Nový šroub - napínací kladka 531 0342 30

Motor: 2.5 SDI, 2.5 TDI

LuK-AS-č.: 531 0342 30

Obrázek 1: 531 0342 30

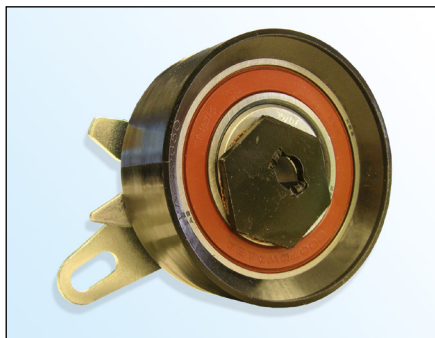
V rámci neustálého vývoje našich produktů dodává LuK-AS s napínací kladkou **531 0342 30** nový šroub (**obrázek 3**).

Obrázek 3: LuK-AS-šroub

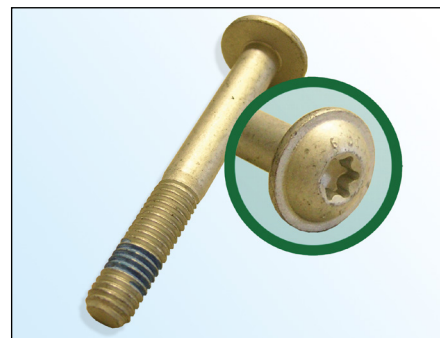
Šroub s plochou hlavou Torx

Hlava šroubu Ø **18,5 mm**

Třída pevnosti **10.9**

Prostředek pro zajištění šroubu na závitu

Zvýšená samosvornost

LuK-AS doporučuje nahradit originální šroub (**obrázek 2**) dodaným šroubem.

Utahovací moment: 20 ± 1,5 Nm
